ふそう ファイターの後退時車両直後確認装置（リヤビューカメラ）のリコールについて

リコール届出番号	5760	リコール開始日	令和8年 1月14日
基準不適合状態にあると認める構造、装置又は性能の状況及びその原因	リヤビューカメラにおいて、荷台への取り付け位置が不適切なため、荷台のリヤゲートを下した際に当該カメラと干渉することがある。そのため、当該カメラのレンズが損傷して視認性が悪化し、法規不適合となるおそれがある。		
改善措置の内容	全車両、リヤビューカメラ取り付け固定用支持具を変更する。また、当該カメラのレンズが損傷している場合は、当該カメラを新品に交換する。

改善箇所説明図

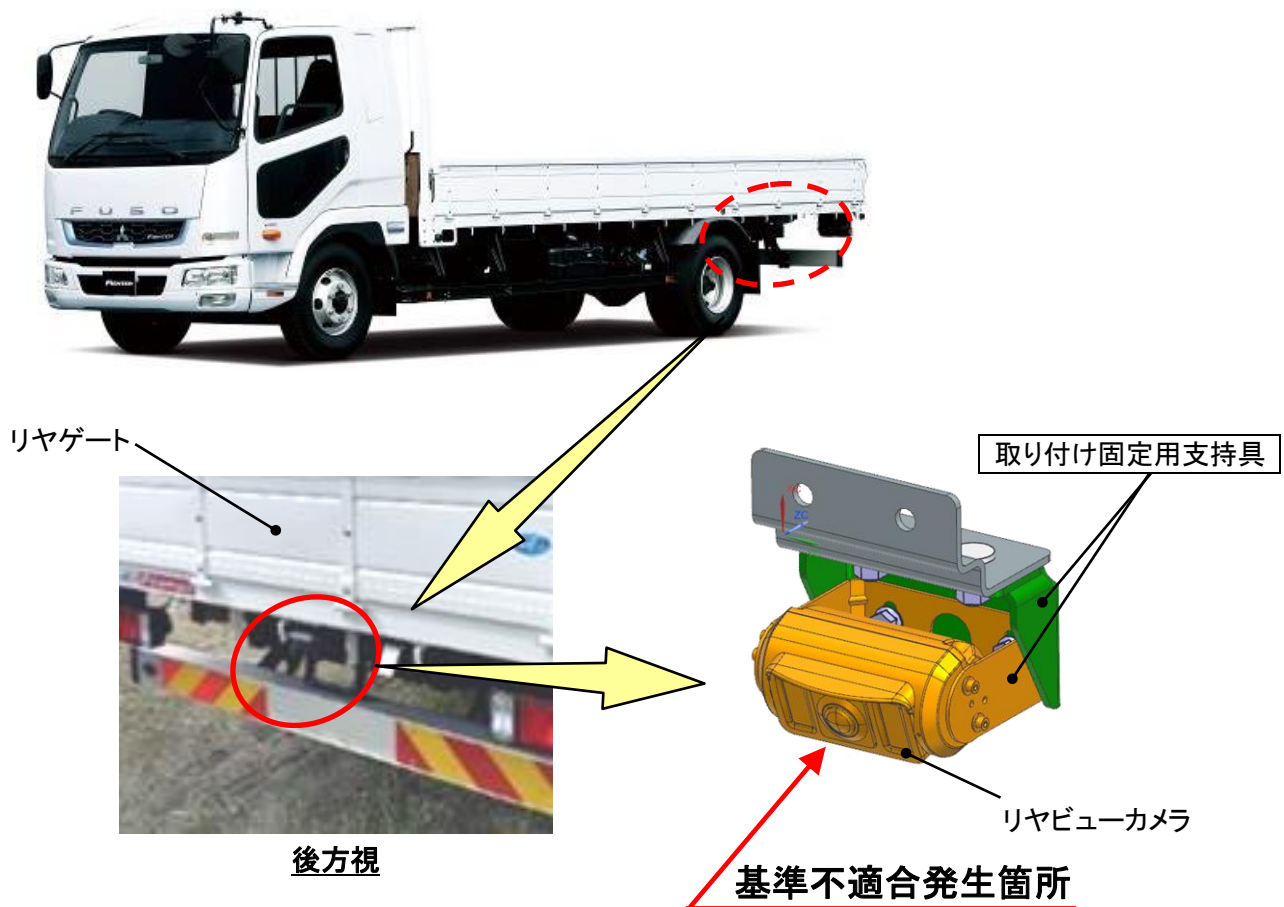
リヤビューカメラにおいて、荷台への取り付け位置が不適切なため、荷台のリヤゲートを下した際に当該カメラと干渉することがある。そのため、当該カメラのレンズが損傷して視認性が悪化し、法規不適合となるおそれがある。

全車両、リヤビューカメラの取り付け固定用支持具を変更する。また、当該カメラのレンズが損傷している場合は、当該カメラを新品に交換する。

注：□ は、対策品に交換する部品を示す。

識別：作業完了車には、リヤビューカメラ取り付け固定用支持具の裏面に白色ペイントを塗布する。
